Servizio Sistemi Ambientali APA Centro  
Pratica SD n. 25294/2025  
Modena 25/11/2025

**Oggetto:** Procedura di Verifica di Assoggettabilità a VIA ai sensi dell'art. 10 della L.R. 4/2018 del progetto di realizzazione di un impianto agrivoltaico avanzato di potenza 83,2 MWp e relative opere di connessione nel Comune di Finale Emilia (MO), presentato da Engie Finale Emilia Srl

## OSSERVAZIONI

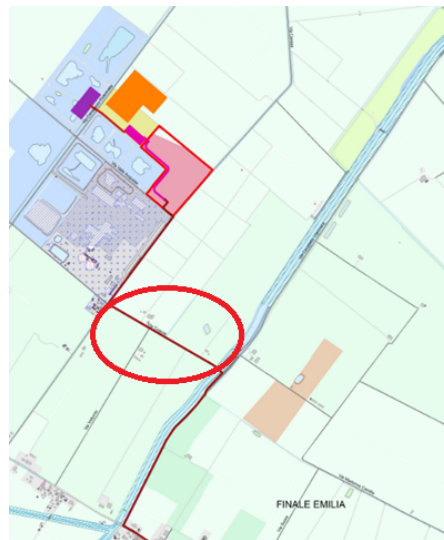
- il tracciato del cavidotto che verrà realizzato in prossimità della stazione SE 132 kV, esistente e in ampliamento, si trova nelle immediate vicinanze di un sito nel quale era stata rilevata la presenza di frammenti di amianto e calci da defecazione. Pertanto, qualora nel corso delle operazioni di escavazione venissero rinvenute contaminazioni puntuali o presenza di rifiuti interrati, si dovrà procedere secondo quanto previsto dalla normativa vigente;
- il tratto del cavidotto MT evidenziato nella figura successiva segue lo stesso tracciato del cavidotto MT del fotovoltaico " Galliera Solar".
